Avis délibéré

**sur la mise en compatibilité du Plan Local d'Urbanisme
d'Avignon faisant suite à une Déclaration d'Utilité Publique
ayant pour objectif la création de liaison modes doux Chemin
des Canaux du giratoire de l'Amandier à Bonpas de la
commune d'Avignon**

**N° MRAe
2021APACA40/2917**

Avis du 9 septembre 2021 sur la mise en compatibilité du Plan Local d'Urbanisme d'Avignon faisant suite à une Déclaration d'Utilité Publique ayant pour objectif la création de liaison modes doux Chemin des Canaux du giratoire de l'Amandier à Bonpas de la commune d'Avignon

Figure 3: le nouveau tracé (couleur verte) au niveau du secteur la Tour d'Espagne, source : dossier

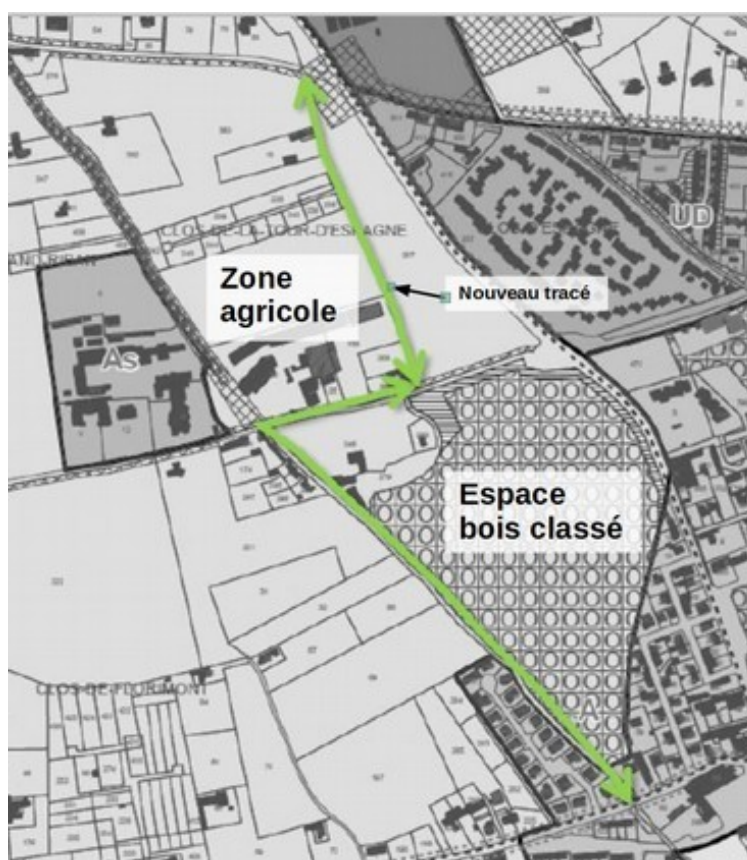
Pour autant, la MRAe constate que le dossier ne présente ni le principe général ni le schéma d'aménagement des deux secteurs du projet. Ces points mériteraient d'être présentés dans une OAP³.

La MRAe recommande de présenter, dans une OAP, le principe et le schéma général d'aménagement du secteur d'aménagement, notamment pour les deux secteurs du projet : la Tour d'Espagne et le Clos des Bastides.

La MRAe constate que l'EIE des deux secteurs du projet manque de précisions, ne comprenant que les paragraphes sus-mentionnés. Sur le plan méthodologique, des éléments essentiels tels que les caractéristiques de l'EBC, la nature morphologique des secteurs, les sources des données, les périodes d'inventaires, le nombre de passages sur le terrain, la liste des habitats et des espèces identifiés font défaut dans le dossier.

L'EIE ne caractérise pas enjeux liés à la faune identifiée le long du tracé du Chemin des Canaux (oiseaux, dont l'Outarde canepetière, chiroptères), notamment pour les secteurs de la Tour d'Espagne et du Clos des Bastides (y compris dans l'EBC).

La MRAe recommande de compléter l'expertise écologique le long du tracé du Chemin des Canaux, en particulier pour les secteurs la Tour d'Espagne et du Clos des Bastides en précisant les sources des données, les périodes d'inventaires, le nombre de passages, la liste des espèces identifiées, l'analyse des résultats, la caractérisation des enjeux...).
